CONCEPTO TÉCNICO No. CT- 5273

**Revisión de Estudio Particular de Amenaza y Riesgo
por Fenómenos de Remoción en Masa
Artículo 141 - Decreto 190 de 2004**

PROYECTO: Urbanización Arborizadora Alta

El presente concepto técnico corresponde a la **PRIMERA** revisión realizada por la DPAAE al Estudio de Amenaza y Riesgo por Fenómenos de Remoción en Masa FASE II del Proyecto “Urbanización Arborizadora Alta” ubicado en la **Carrera 44 A con Calle 69 D Sur, Manzanas 02 y 86; y en la Diagonal 74 A Sur con Transversal 38 B, Manzana 11**, de la Localidad de CT-5273 – “URBANIZACIÓN ARBORIZADORA ALTA”

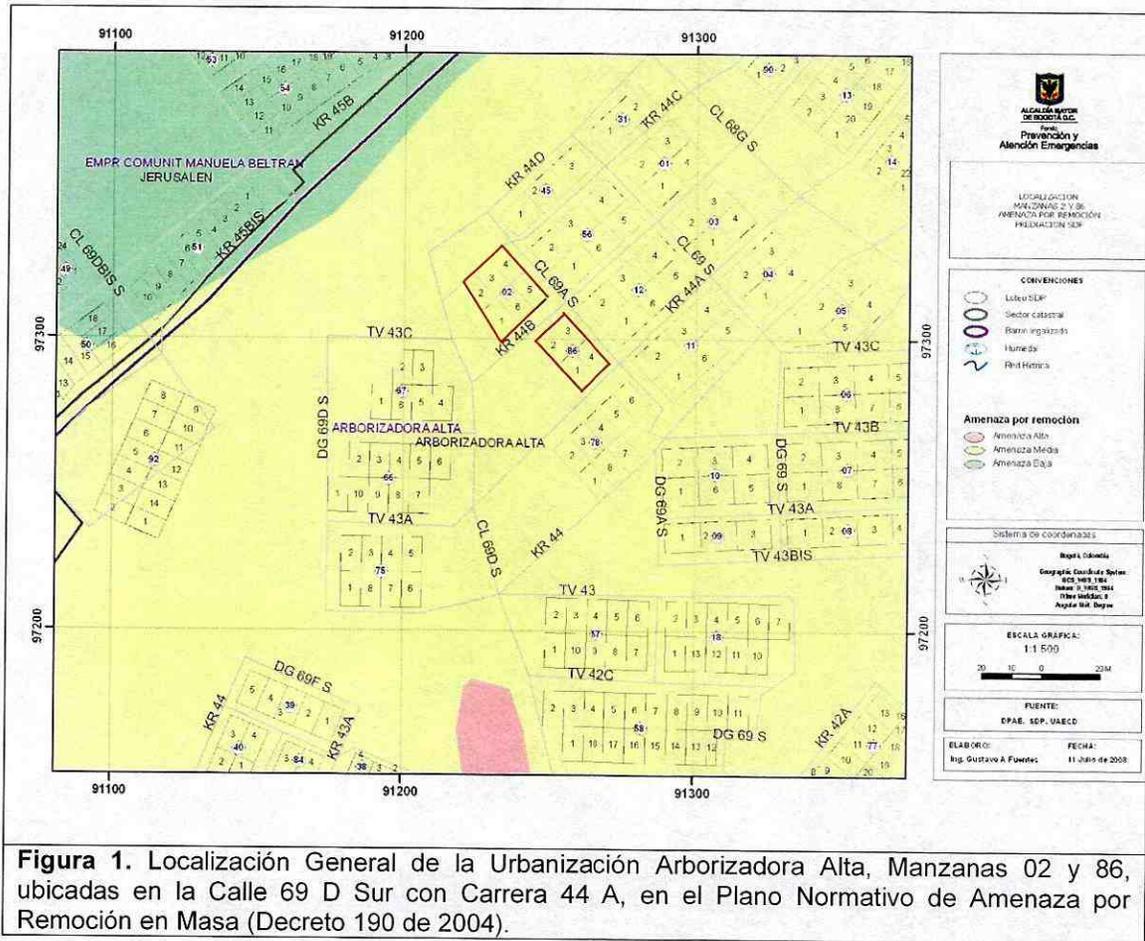
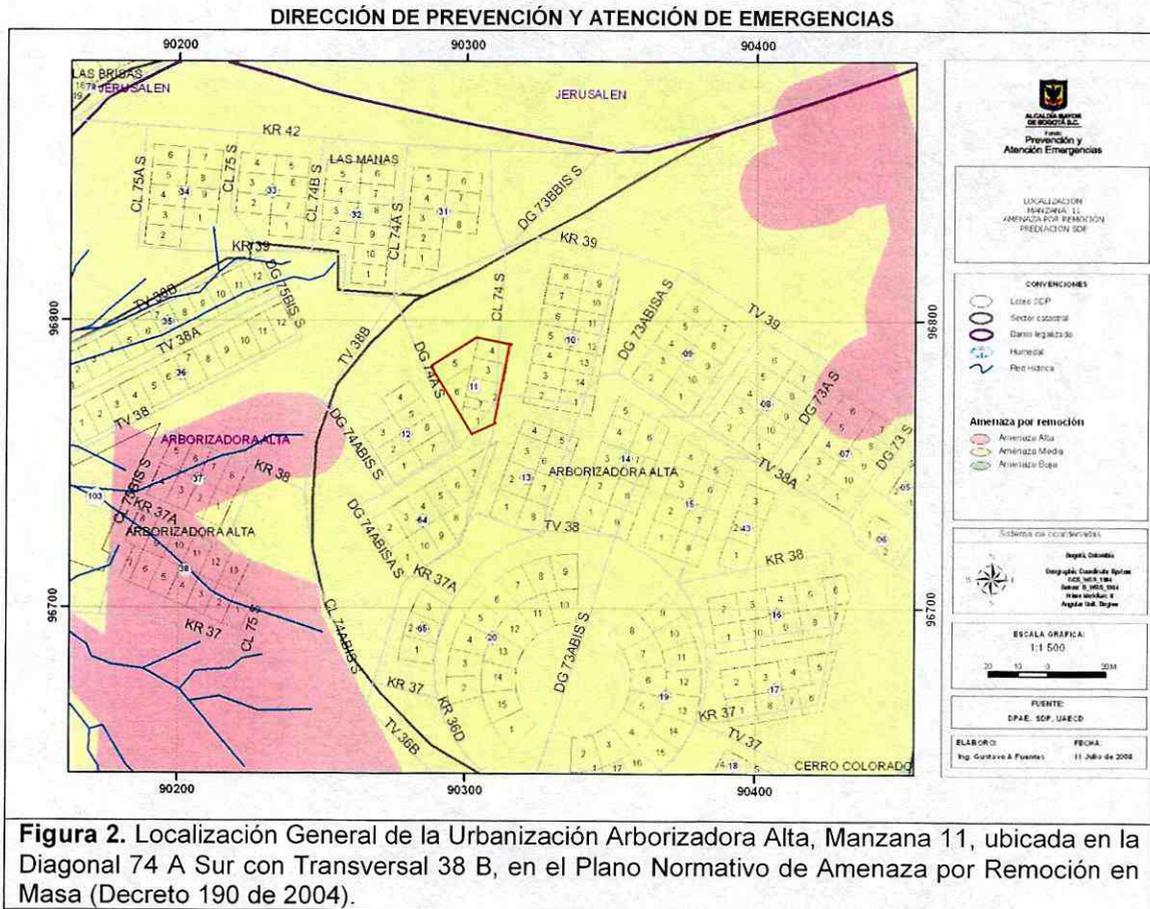
En las Figuras 1 y 2, se presenta la localización general del área de estudio en el mapa de amenaza por remoción en masa del POT, de acuerdo con lo señalado en el Plano No. 1 – Localización; sin embargo, cabe puntualizar que la delimitación de los predios vinculados al proyecto conforme con la cobertura predial con que cuenta la DPAE, suministrada por la Unidad Administrativa Especial de Catastro Distrital – UAECD, no es clara, por lo que la localización presentada se hace con base en la cartografía anexa al estudio.
